**1346** *ORDEN PRE/43/2007, de 16 de enero, por la que se modifica parcialmente el anexo XI del Reglamento General de Vehículos, aprobado por Real Decreto 2822/1998, de 23 de diciembre.*

**Artículo único.** *Modificación del apartado correspondiente a la señal V-10 Transporte escolar del anexo XI del Reglamento General de Vehículos, aprobado por Real Decreto 2822/1998, de 23 de diciembre.*

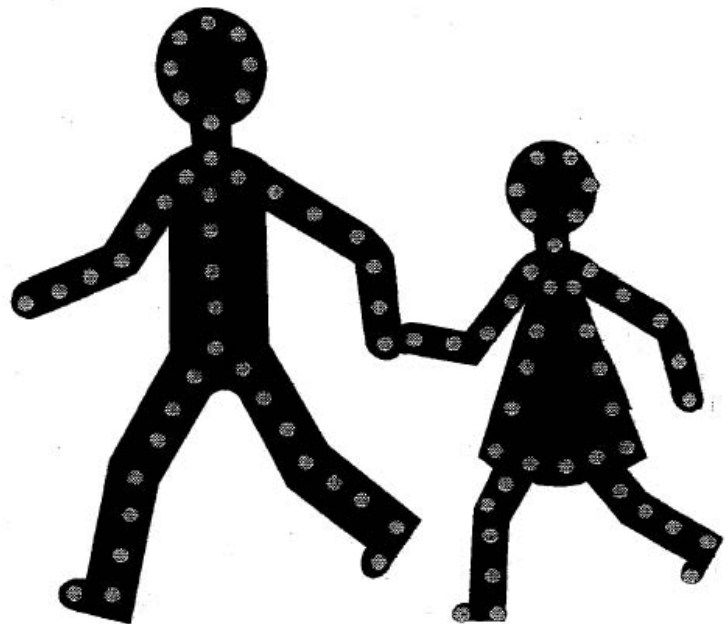
**Tres.** Se añade un punto 4, con la siguiente redacción:

«4. Opcionalmente y como alternativa en el número, dimensiones y contenido de las señales reguladas en los puntos 2 y 3 precedentes, se podrá utilizar la señal anterior en la que quede suprimido el rectángulo inferior con la leyenda "transporte escolar"; permaneciendo únicamente un cuadrado con la figura de los niños, con los siguientes tamaños:

Vehículos de hasta 19 plazas: sin distintivo delantero y con la señal trasera de 20 centímetros de lado.

Vehículos de más de 19 plazas y hasta 10 metros de longitud: señales delantera y trasera, ambas de 20 centímetros de lado.

Vehículos de más de 10 metros de longitud: señales delantera y trasera, de 36 centímetros de lado.»

Ángulo de Visibilidad

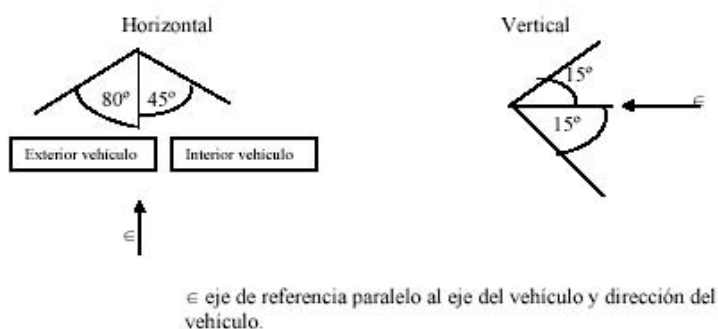
a) Intensidad de la luz. El sistema óptico estará diseñado de forma que la luz cubra un campo de visibilidad horizontal hacia el exterior del vehículo de  $80^\circ$  y  $45^\circ$  al interior en vertical  $\pm 15^\circ$  hacia arriba o hacia abajo en el interior de este campo. La intensidad de luz emitida debe ser igual o superior a 0,3 cd e inferior a 280 cd. Además, en los ángulos indicados a continuación, la luz

sería igual o superior a los límites especificados a continuación en cd:

10°		14		14			
5°	7	14		49	14	7	
0°		25	63	70	63	25	
5°	7	14		49	14	7	
10°		14	0	14			
	20°	10°	5°	0°	5°	10°	20°
